Znak: ZP.271.22.2019

Odpowiedzi na zapytania

„Budowa trzech Otwartych Stref Aktywności na terenie Gminy Białaczów w 2019 roku”

Nr produktu	9103
Wymiary	587 x 587 cm
Strefa bezpieczeństwa	888 x 888 cm
Wysokość całkowita	450 cm
Wysokość swobodnego upadku	100 cm
Produkt zgodny z EN 1176-1:2017	Tak
Przedział wiekowy	3-12

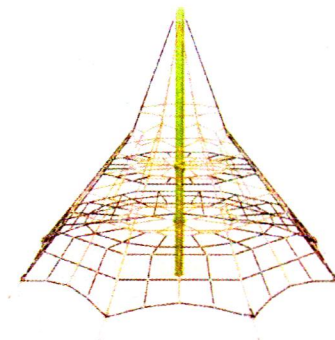
Czy Zamawiający dopuści w postępowaniu przetargowym piramidę:

- a) bez tunelu dla lokalizacji w miejscowości Białaczów zgodnie z załączonym rysunkiem poniżej:

Odpowiedź nr 1

a) Nie dopuszcza.

Nr produktu	9102
Wymiary	356 x 356 cm
Strefa bezpieczeństwa	656 x 656 cm
Wysokość całkowita	250 cm
Wysokość swobodnego upadku	99 cm
Produkt zgodny z EN 1176-1:2017	Tak
Przedział wiekowy	4-12

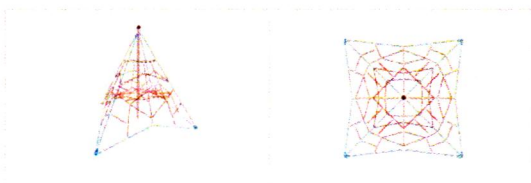
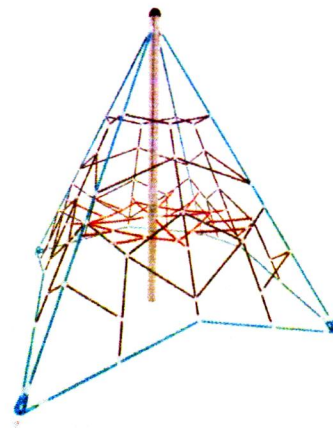
b) dla miejscowości Miedzna Drewniana zgodnie z załączonym rysunkiem poniżej:

b) Zamawiający dopuszcza zmianę wyglądu piramidy linowej pod warunkiem, że spełni ona podstawowe parametry podane w projekcie (wymiary min. 4x4m, wysokość 3m).
